RESOLUCIÓN No. 134-2024, POR MEDIO DE LA CUAL SE DECLARA DESISTIDA LA SOLICITUD DE MODIFICACIÓN DE LICENCIA VIGENTE DE URBANIZACIÓN SIMULTÁNEA CON LICENCIA URBANÍSTICA DE CONSTRUCCIÓN EN LA MODALIDAD DE OBRA NUEVA PARA EDIFICACIÓN MULTIFAMILIAR EN DIECISIETE (17) PISOS TIPO VIS, SOLICITADO MEDIANTE RADICADO No. 23001-1-23-0267 DE FECHA 21 DE DICIEMBRE DE 2023 Y SE ORDENA LA ENTREGA DE LOS DOCUMENTOS APORTADOS A LA MISMA, POR EL PETICIONARIO.

FECHA DE EXPEDICIÓN 11/06/2024

Ejemplo de plano de esquema.

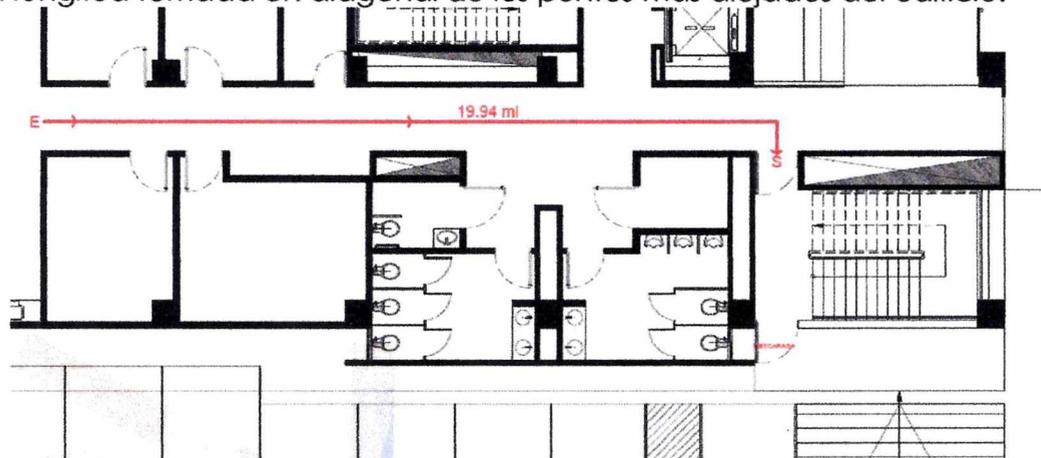
- Indicar al final del cuadro general de áreas el número de unidades de las viviendas, el número de parqueaderos privados y para visitantes.
- Considerando que toda edificación debe cumplir con los parámetros mínimos para la protección contra incendios y la prevención de la vida de los ocupantes y usuarios, de acuerdo a la clasificación y el grupo de ocupación de la misma, se debe presentar en planos esquemáticos las plantas arquitectónicas por piso donde se muestre el cumplimiento del título K del Reglamento Colombiano de Construcción Sismo Resistente NSR-10, para lo cual es de suma importancia tener en cuenta la clasificación de la edificación e índice de ocupación para establecer el numero salidas de evacuación, la capacidad de las salidas entre otros parámetros. No obstante, es responsabilidad del solicitante el cumplimiento de la totalidad de la norma contenida en el presente Título. Tener en cuenta lo siguiente: suficiente detalle, la localización, construcción, tamaño y tipo de todas las salidas, además de las disposiciones de pasillos, corredores y pasadizos relacionados con las mismas,

- Los medios de evacuación deben ser herméticos con puerta corta fuego.
 - Las puertas de las salidas de los medios de evacuación deben abrir en el mismo sentido de la evacuación.

- Presentar un cuadro donde se evidencie cargas de ocupación por piso.
 - Presentar convenciones en plano donde se evidencie el recorrido y distancia hacia el medio de evacuación.

- Los medios de evacuación deben contar con salida directa a vía o espacio público abierto.

- o Edificación de gran altura + de 28 m de altura / dos medios de evacuación o más de ser necesario.
- o La distancia entre los medios de evacuación no debe ser menor a las dos terceras partes de la longitud tomada en diagonal de los puntos más alejados del edificio.
